Mission régionale d'autorité environnementale
OCCITANIE

Avis sur la création de deux bassins d'écrêtement à Creissan (Hérault)

N°Saisine : 2022-011234

Avis émis le 2 mars 2023

Figure 5 : travaux de rehaussement

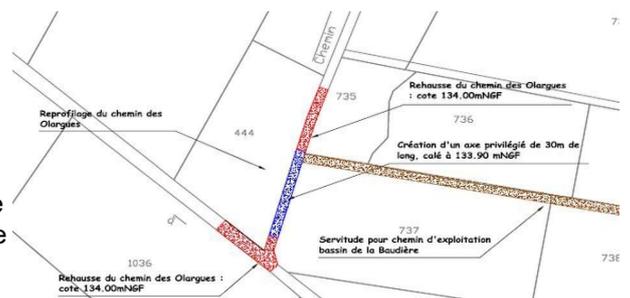
La MRAe observe par ailleurs que les impacts environnementaux des travaux de rehaussement du chemin des Olargues et de l'avenue de St Just, ainsi que de la rectification du ruisseau de Combemouise, qui nécessite de reprendre et conforter les berges, ne sont pas décrits.

- de compléter l'étude par la description des impacts sur l'environnement des opérations de rehaussement des voiries et de rectification du ruisseau de Combemouise ;
- la réalisation, préalablement aux travaux, d'une étude géotechnique afin de vérifier la possibilité de réutilisation des matériaux du site ainsi que la qualité de l'assise des digues projetées, notamment pour la réalisation de la digue de fermeture.

Figure 6: délimitation de la zone protégée

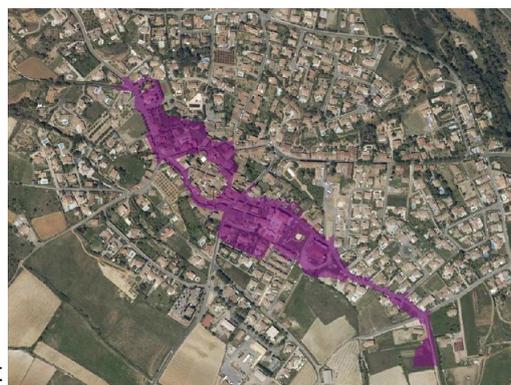
La MRAe prend note des résultats de l'étude hydraulique ; elle rappelle toutefois qu'il existe des habitations à 50 mètres des digues, or aucune information concernant ces habitations (nombre d'habitations et d'habitants) n'est fournie, pas plus que d'évaluation des conséquences en cas de rupture des digues.

Elle regrette qu'aucune carte ou plan ne superpose BV et éléments hydrauliques (notamment cours d'eau), aménagements prévus et zone protégée contre les inondations, afin de fournir une vue d'ensemble et de permettre une meilleure compréhension du projet.

- les informations sur le nombre d'habitations et la population vivant à proximité (en précisant la distance) des digues des deux bassins ;
- l'évaluation des conséquences en cas de rupture des digues et, s'il y a lieu, les mesures de prévention de ce risque, ainsi que de sensibilisation et d'information de la population concernée ;
- une carte superposant l'ensemble des éléments hydrauliques, des aménagements prévus, et la zone protégée, afin de fournir une vue exhaustive permettant une meilleure compréhension du projet.
